con la presente si inviano Osservazioni per l'impianto eolico cod. procedura (id_vip/id_mattm):10844 per la produzione di energia elettrica da fonte eolica costituita da n.6 aerogeneratori della potenza complessiva di 37,2 MW, un sistema di accumulo da 25MW e relative opere connesse in loc."Riempillo" nel Comune di Pitigliano (Gr).

Impianto per la produzione di energia elettrica da fonte eolica, costituito da 6 aerogeneratori della potenza complessiva di 37,2 MW, un sistema di accumulo da 25 MW e relative opere connesse in località "Rempillo" nel comune di Pitigliano (GR).

TESTO DELLE OSSERVAZIONI

ALLEGATO alle OSSERVAZIONI all' IMPIANTO EOLICO denominato REMPILLO nel COMUNE di PITIGLIANO (GR). Composto da n. 5 immagini e n. 5 pagine

Immagine n. 5 Intervisibilità degli impianti eolici della provincia di Viterbo anche in quella di Grosseto, in particolare nel pitiglianese.

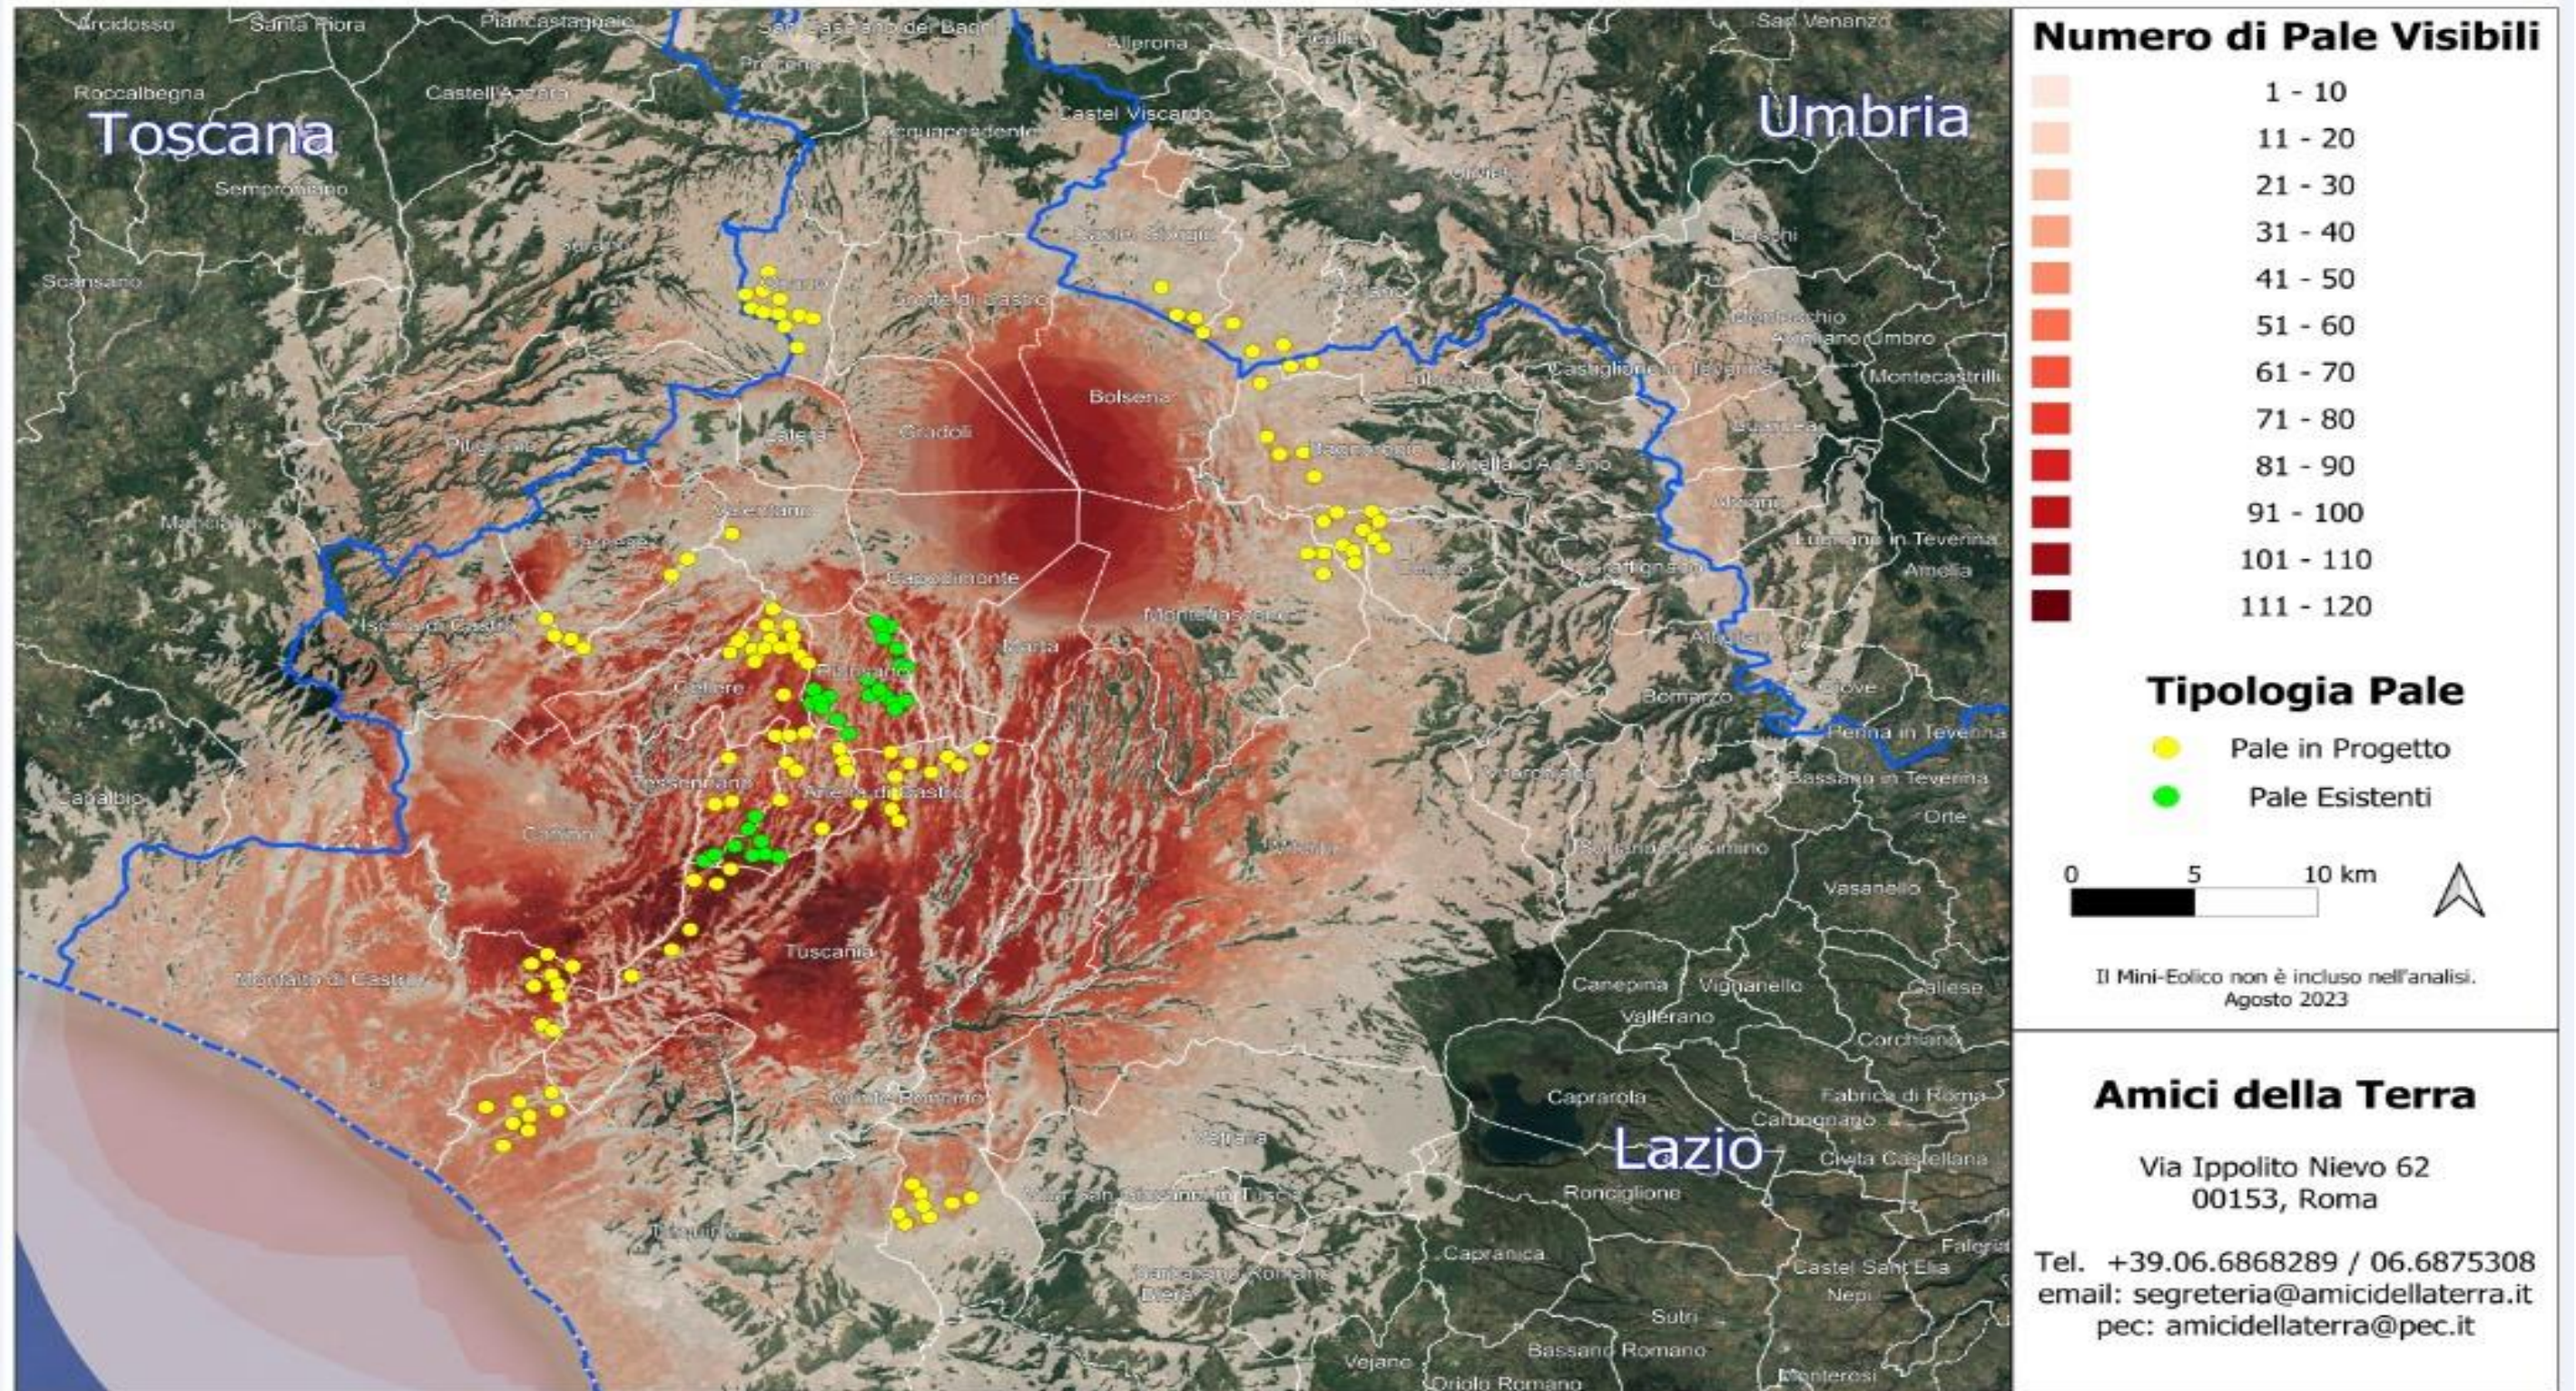
Quindi anche la Regione come Ente deputato dalla normativa nazionale a legiferare sulle aree idonee e non idonee si è espressa riguardo al fatto che abbia assolto ai doveri e alle quote stabilite dal PNIEC e in ambito regionale la provincia di Viterbo è stata quella con il più alto tasso di impianti FER tra tutte e quindi ormai satura ed il cumulo degli impianti FER installati, autorizzati e in progetto rappresenta una **elevata criticità per la sostenibilità ambientale di ulteriori eventuali iniziative.** L'impianto eolico “Rempillo” pur essendo “esterno al confine provinciale e regionale ma nelle sue immediate vicinanze (a soli 100 metri i primi due aerogeneratori) oltre ad impattare sul territorio e sulle economie di tre Comuni del Lazio (Farnese, Valentano e Latera) si trova nelle fasce di rispetto dei Beni di notevole interesse pubblico come si è evidenziate nelle Osservazioni nn. 1 e 2 e crea anche degli impatti negativi anche sui beni naturalistici come verrà dettagliato nell'Osservazione n. 4. Inoltre andrebbe a sommarsi al già enorme cumulo di impianti eolici e fotovoltaici e geotermici che già creano una elevata criticità ambientale nella provincia di Viterbo e interferiscono anche con il territorio toscano come si può vedere dalle immagini nn. 4 e 5

dell'Allegato Report Fotografico n. 1.
